# 海龍三號離岸風力發電計畫 環境影響差異分析報告

(第一次變更)

第 397 次會議紀錄審查意見回覆對照表

「海龍二號離岸風力發電計畫環境影響差異分析報告(第一次變更)」  
 「海龍三號離岸風力發電計畫環境影響差異分析報告(第一次變更)」  
 等 2 案第 397 次會議紀錄審查意見回覆對照表

圖 1.2-1 避免鳥類由南往北飛時進入兩風場邊界退縮區域，海龍二號、三號風場風機佈設示意圖(14MW)

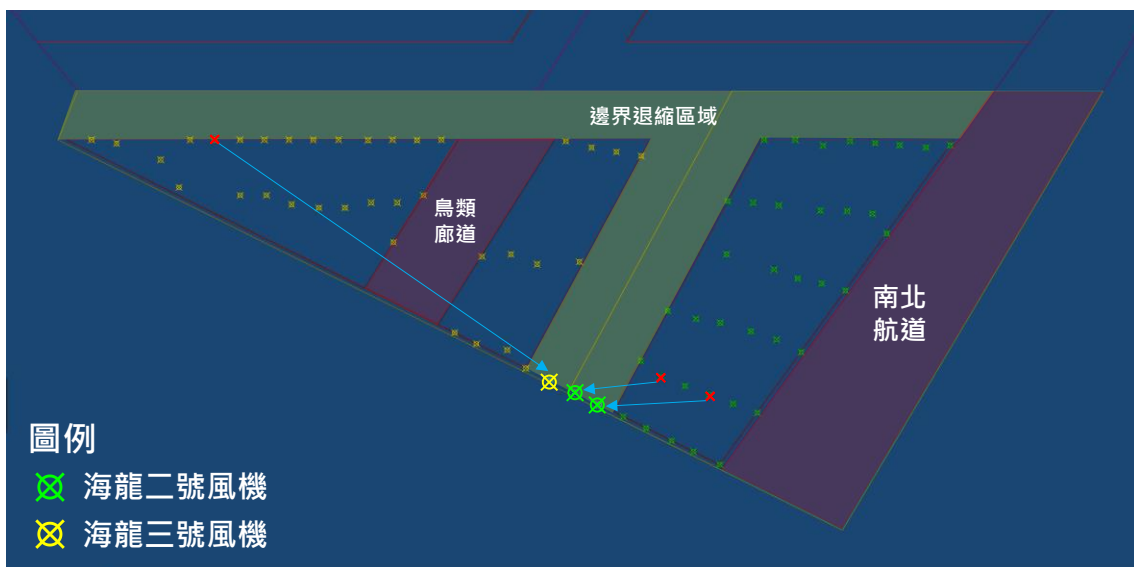
審查意見	答覆說明	修訂處	
		章節	頁次
2. 本次會議承諾就「海龍二號」及「海龍三號」風場場址之間廊道執行地質調查等作業，如果地質調查結果適合放置風機，將部分風機移至該廊道。	遵照辦理。本計畫將針對「海龍二號」及「海龍三號」風場場址間廊道進行地質調查，如地質調查結果顯示該區域適合放置風機，則會規畫將部分風機移至「海龍二號」及「海龍三號」風場場址間廊道。	4.3	4-13

註 2：本計畫將針對「海龍二號」及「海龍三號」風場場址間廊道進行地質調查，如地質調查結果顯示該區域適合放置風機，則會規畫將部分風機移至「海龍二號」及「海龍三號」風場場址間廊道。

**圖 2.1-1 依據「航空障礙物標誌與障礙燈設置標準」，規劃 14MW 風機航空警示燈佈設位置示意圖**

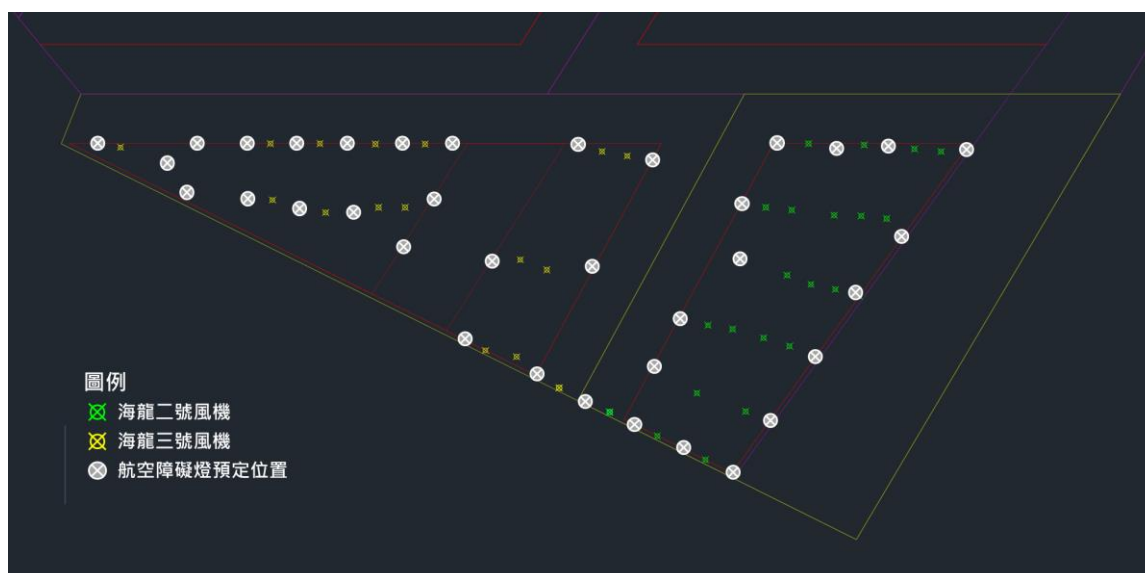
審查意見	答覆說明	修訂處	
		章節	頁次
<b>貳、第 397 次會議補正資料確認修正意見</b>			
<b>一、交通部民用航空局</b>			
(一)請開發單位依本局「航空障礙物標誌與障礙燈設置標準」相關規定辦理案內航空障礙燈設置事宜。	遵照辦理。本計畫營運期間將依據 貴局最新頒布之「航空障礙物標誌與障礙燈設置標準」相關規定設置航空警示燈，以最有可能設置之 14MW 風機初步規劃航空警示燈佈設位置，詳圖 2.1-1 所示；本計畫實際航空警示燈佈設位置及數量，將依據法令規定設置最少之航空警示燈，並取得 貴局同意函，達到維護飛航安全，降低夜間遷徙鳥類的死亡率目標。	—	—

註：實際航空警示燈設置位置及數量，將依當時相關法規辦理，並於裝設前取得民航局同意函。

圖 3.1.1-1 海龍二號、三號風場實際可佈設風機面積、避免鳥類由南往北飛時進入兩風場邊界退縮區域之風機佈設示意圖(14MW)

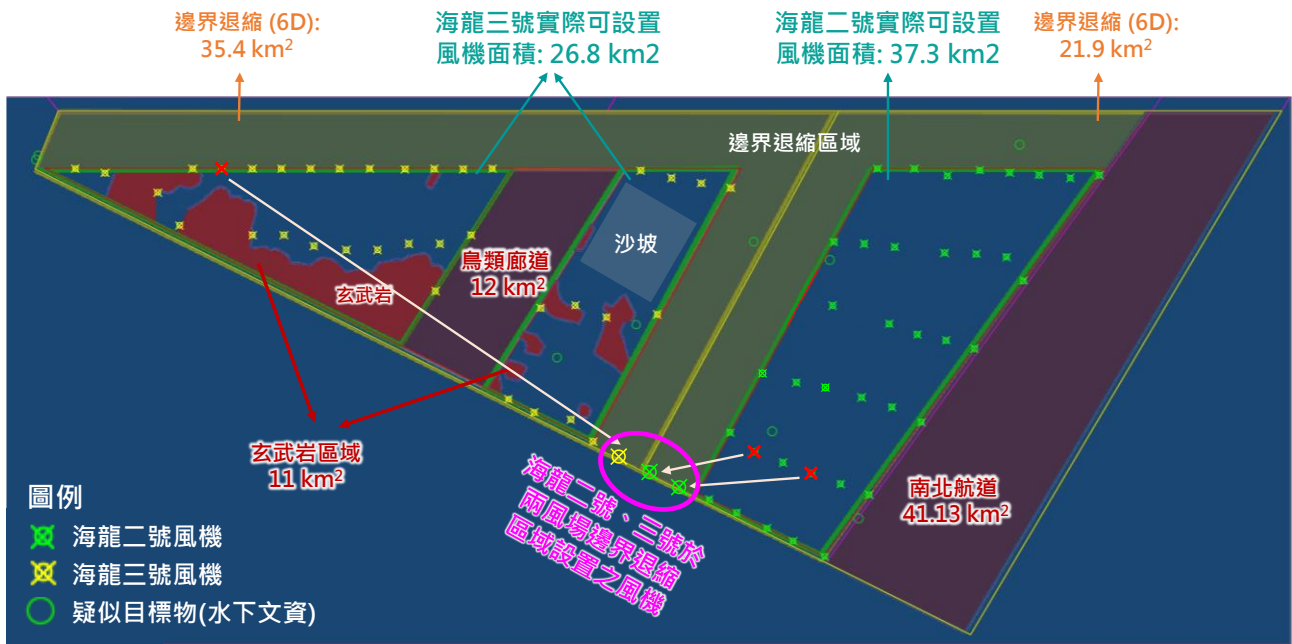
審查意見	答覆說明	修訂處	
		章節	頁次
<b>參、委員及機關確認修正意見(請開發單位於後續資料列表說明)</b>			
<b>一、朱信委員</b>			
<p>(一)本次變更風機單機裝置容量大增，風機葉片長度增加超過 50%，最小風機間具竟然由原環境影響說明書之 755 公尺降為 666 公尺，實不合理。</p>	<p>敬謝委員指教。本次變更於總裝置容量不變下，新增較大風機單機容量11~15MW，以及提出銜接鄰近風場連續之鳥類廊道規劃，並於2021年5月20日洽經濟部能源局研議「處理『海龍二號』及『海龍三號』風場場址之間邊界南方入口議題」，經與經濟部能源局討論後，於海龍二號、三號風場分別移動2部、1部風機，至兩風場邊界退縮區域南端入口，以避免鳥類由南往北飛時進入兩風場邊界退縮區域，降低撞擊風險，其餘維持不變。</p> <p>本次變更與原環說比較後，開發規模較原環說減少近半數，使得鳥類撞擊數量低於原環說，並降低施工及營運期間對海域環境影響，加上擬定完整的環境減輕對策及監測計畫、設置鳥類聯合監測系統、增加春季、秋季鳥類雷達調查次數、新增鳥類雷達調查搭配鳥類目視調查規劃，以確實蒐集風場內鳥類活動相關資訊，建立鳥類生態調查基礎資料。經影響評估分析後，沒有加大環境影響之虞，詳細評估內容，分列說明如下：</p> <p><b>一、風機間距規劃調整說明</b></p> <p>海龍二號風場配合交通部航港局於106年11月21日公告之「臺灣彰化外海岸風電潛力場址海域預定航道」退縮風場在先，場址面積減少41.13km<sup>2</sup>，縮減達41.1%，退縮寬度達3,500公尺，且海龍二號、三號風場相鄰邊界依經濟部能源局於104年7月2日公佈之「離岸風力發電規劃場址申請作業要點」規定，各自退縮，留設寬度大於2,000公尺，而與北側相鄰風場亦依規定各自退縮，本次變更海龍三號風場為配合「彰化雲林地區離岸式風力發電計畫環境影響調查報告書」及經濟部整體規劃，於風場開發面積及總裝置容量等設置條件均維持不變下，於海龍三號風場新增2,000公尺銜接鄰近風場連續之鳥類廊道，風場面積減少12km<sup>2</sup>，以營造有利鳥類南北飛行方</p>	3.1	3-3

審 查 意 見	答 覆 說 明	修 訂 處	
		章 節	頁 次
	<p>本計畫已於2021年5月20日洽經濟部能源局研議「處理『海龍二號』及『海龍三號』風場場址之間邊界南方入口議題」，經與經濟部能源局討論後，於海龍二號、三號風場分別移動2部、1部風機，至兩風場邊界退縮區域南端入口，以避免鳥類由南往北飛時進入兩風場邊界退縮區域，降低撞擊風險，詳圖3.1.1-1所示。</p> <p><b>三、風機最小淨間距值，仍大於國內外現況</b></p> <p>本計畫已蒐集國內外施工或營運中風場淨間距實例(表3.1.1-2)，留設淨間距約為301~410公尺，本次變更新增11MW~15MW大型化風機方案，風機最小間距為666公尺，以最有可能採用之<b>14MW風機估算最小淨間距為444公尺</b>，不小於國內外風場淨間距實例，此外，本計畫為分析實際風機尺寸、風機間距及鳥類大小關係，按等比例尺繪製如圖3.1.1-2所示，經比對本計畫風機淨間距(444公尺)及翼展170公分大型鳥群後，評估留設風機間距可提供鳥類於風機間飛行迴避空間。</p> <p><b>四、國內外案例顯示，鳥類飛行會主動迴避風場及風機，飛行習性與大範圍廊道空間顯著相關</b></p> <p>彙整2006年至今國內外監測調查研究案例顯示，鳥類飛行方向與大範圍廊道空間顯著相關，大部分鳥類會主動迴避風場，約佔97%，進入風場僅有3%(Ib Krag Petersen et al,2006；K.L. Krijgsveld et al,2011)，進入風場後的鳥類絕大多數(99.4%)於風機間會自行迴避(ORJIP Bird Collision Avoidance Study, Final Report, 2018)；另參考國外觀察鳥類迴避風機的行為研究顯示(圖3.1.1-3)，鳥類通過風機群迴避距離約<b>200公尺</b>(Larsen and Madsen,2000)，顯示鳥類比人類想像中更會迴避風機；丹麥Tunø Knob風場鳥類目視調查顯示(Effects of wind turbines on flight behaviour of wintering common eiders: implications for habitat use and collision risk, 2007)，風場範圍及風機外<b>200公尺</b>、風機</p>

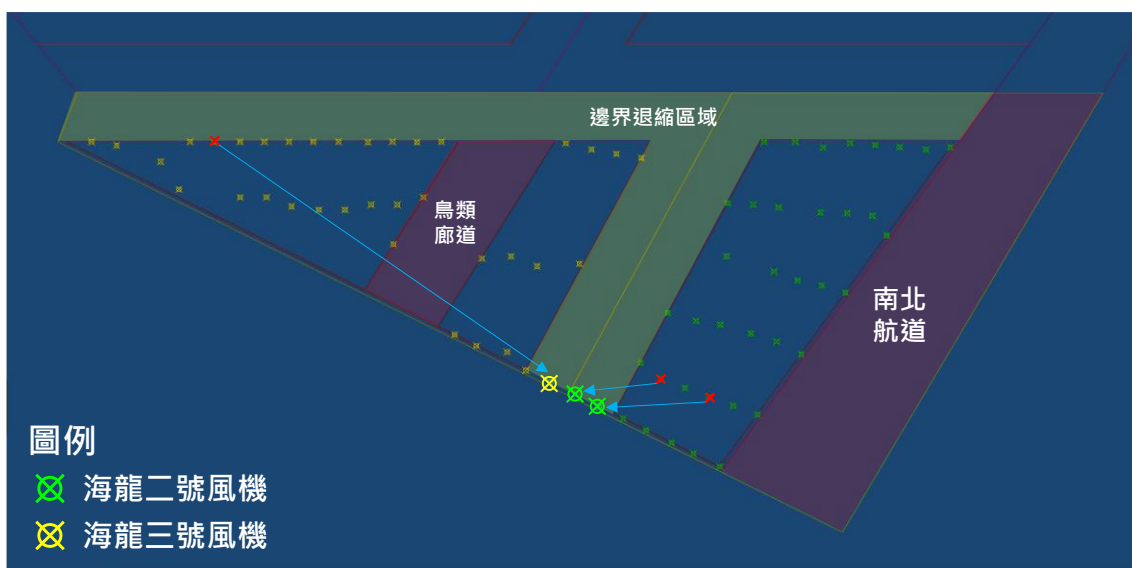
審查意見	答覆說明	修訂處	
		章節	頁次
<b>二、孫委員振義</b>			
2 風場邊界退縮區恐成為鳥類遷徙路徑之陷阱，建議酌予提出改善對策。	遵照辦理。本計畫已於2021年5月20日洽經濟部能源局研議「處理『海龍二號』及『海龍三號』風場場址之間邊界南方入口議題」，經與經濟部能源局討論後，於海龍二號、三號風場分別移動2部、1部風機，至兩風場邊界退縮區域南端入口，以避免鳥類由南往北飛時進入兩風場邊界退縮區域，降低撞擊風險，詳圖3.2.1-1所示。	4.2 4.3	4-7~8 4-13

註2：本計畫將針對「海龍二號」及「海龍三號」風場場址間廊道進行地質調查，如地質調查結果顯示該區域適合放置風機，則會規畫將部分風機移至「海龍二號」及「海龍三號」風場場址間廊道。

圖 3.3.2-1 避免鳥類由南往北飛時進入兩風場邊界退縮區域，海龍二號、三號風場風機佈設示意圖(14MW)

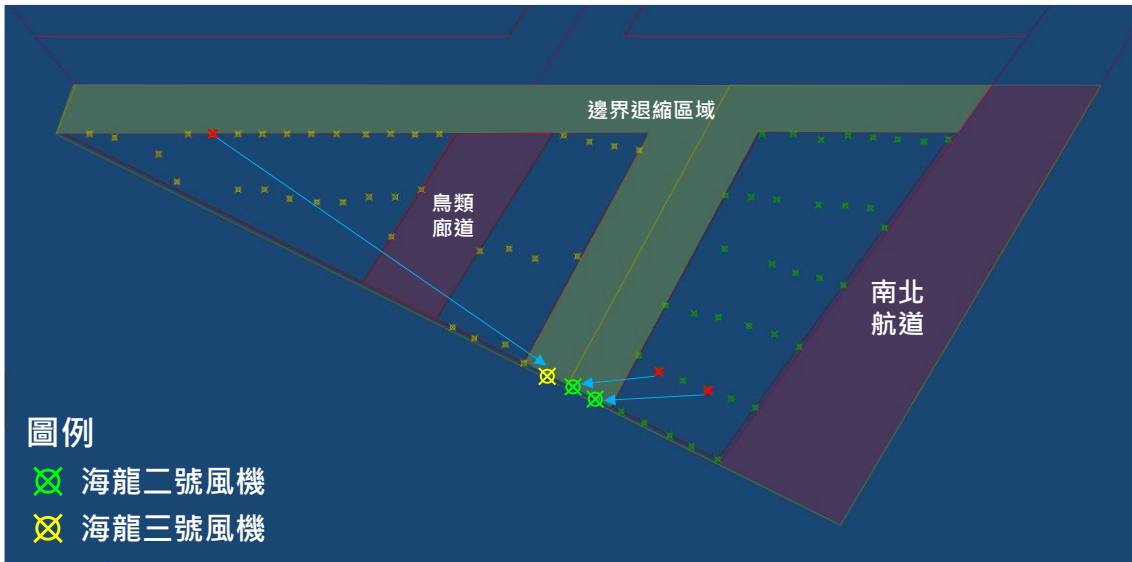
審 查 意 見	答 覆 說 明	修 訂 處	
		章 節	頁 次
(二)目前本縣外海之離岸風場經規劃連續之鳥類廊道後，海龍二號及海龍三號之風場間距被認為易成為鳥群飛行陷阱，惟本2案仍將「與相鄰風場間距至少為葉片直徑6倍」列為鳥類保護對策之一，恐不符鳥類保護之目的，建請予以調整，並建請說明除配合規劃之鳥類廊道外，本次變更後新增之鳥類保護對策。	敬謝指教。回答分列說明如下： 一、有關風場邊界留設6倍最大轉子直徑，本計畫已於2021年5月20日洽經濟部能源局研議「處理『海龍二號』及『海龍三號』風場場址之間邊界南方入口議題」，經與經濟部能源局討論後，於海龍二號、三號風場分別移動2部、1部風機，至兩風場邊界退縮區域南端入口，以避免鳥類由南往北飛時進入兩風場邊界退縮區域，降低撞擊風險，詳圖3.3.2-1所示。 二、鳥類保護對策 (一) 施工前 1. 本計畫將於106年秋季至107年春季鳥類調查作業完成後提出環境影響調查報告送審，同時將配合其他風場案例之調查成果進行整體評估，以研擬最適鳥類保護對策。並依環境影響評估法第18條規定完成審查後，提出鳥類通行廊道之規劃。 2. 規劃階段將進行一次鳥類繫放衛星定位追蹤監測以了解主要的鳥類遷徙路徑，預計在春季臺灣沿海水鳥北返之季，進行彰化海岸的鳥類繫放衛星追蹤，以衛星追蹤器進行候鳥的遷移路線確認。 3. 規劃階段將進行一次澎湖群島燕鷗之繫放衛星定位追蹤監測，以分析其棲地利用。預計選擇夏季以衛星追蹤器進行鳳頭燕鷗的繫放和追蹤。 (二) 施工期間 1. 風機架設完成後，將於風場最外圍風力機組設置最少之航空警示燈，實際設置數量需依屆時所規劃之風力機組配置而定。 2. 依民航局最新頒布之「航空障礙物標誌與障礙燈設置標準」設置航空警示燈，並取得民航局同意函，燈具選擇可同步閃光的航空警示燈，以減少吸引鳥類靠近的	4.2	4-7~8
		4.3	4-13
		7.1	7-4~5

註 2：本計畫將針對「海龍二號」及「海龍三號」風場場址間廊道進行地質調查，如地質調查結果顯示該區域適合放置風機，則會規畫將部分風機移至「海龍二號」及「海龍三號」風場場址間廊道。

圖 3.4.1-1 依據「航空障礙物標誌與障礙燈設置標準」，  
規劃 14MW 風機航空警示燈佈設位置示意圖

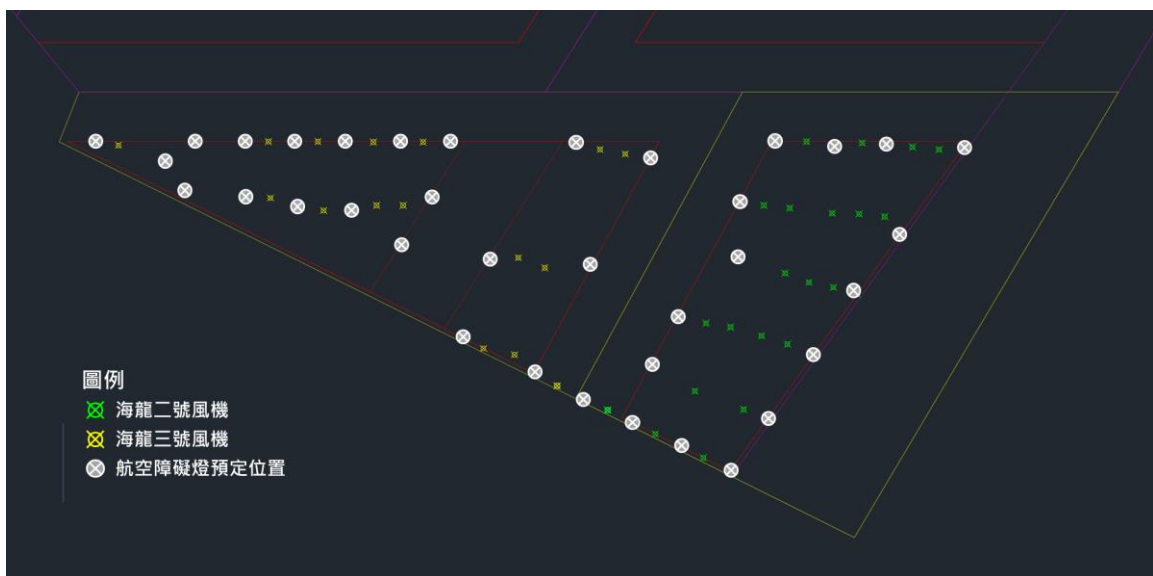
審查意見	答覆說明	修訂處	
		章節	頁次
<b>四、交通部民用航空局</b>			
請開發單位依本局「航空障礙物標誌與障礙燈設置標準」相關規定辦理案內航空障礙燈設置事宜。	遵照辦理。本計畫營運期間將依據 貴局最新頒布之「航空障礙物標誌與障礙燈設置標準」相關規定設置航空警示燈，以最有可能設置之14MW風機初步規劃航空警示燈佈設位置，詳圖3.4.1-1所示；本計畫實際航空警示燈佈設位置及數量，將依據法令規定設置最少之航空警示燈，並取得 貴局同意函，達到維護飛航安全，降低夜間遷徙鳥類的死亡率目標。	—	—

註：實際航空警示燈設置位置及數量，將依當時相關法規辦理，並於裝設前取得民航局同意函。
